SERVICE-BULLETIN

No.: Phoebus - 1/70 Date: April 1970

Type: PHOEBUS A, B and C

Subject: brake chute coupling

ÄM 20

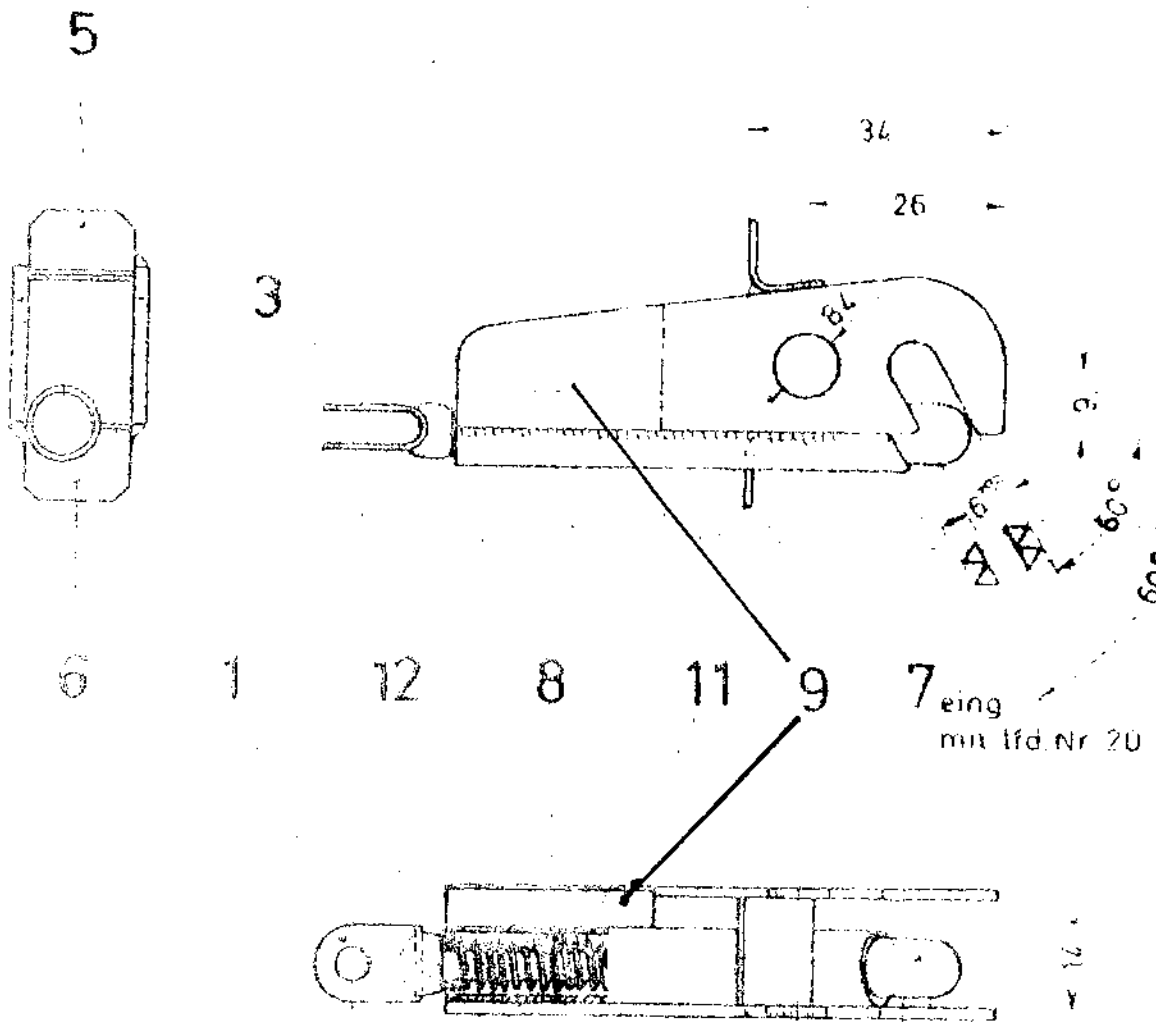
Lfd. Nr.	Stich-Nr., Benennung	Änd. Zust.		Beschreibung Grund	Veranlaßt durch	Auswirkung
		alt	neu			
1	ST 15 120 - 7801 Schirmkupplung	-	a	Reihe 13 neu	LF 15	
2	15 120 - 7801 Schirmkupplung	-	a	lfd.Nr.9 neu		N
3	15 120 - 7801.07 Winkel	-	-	neu		
Grund: siehe TM 252 - 1/70

Die Nummer 9 war die
Änderung an der Kupplung.
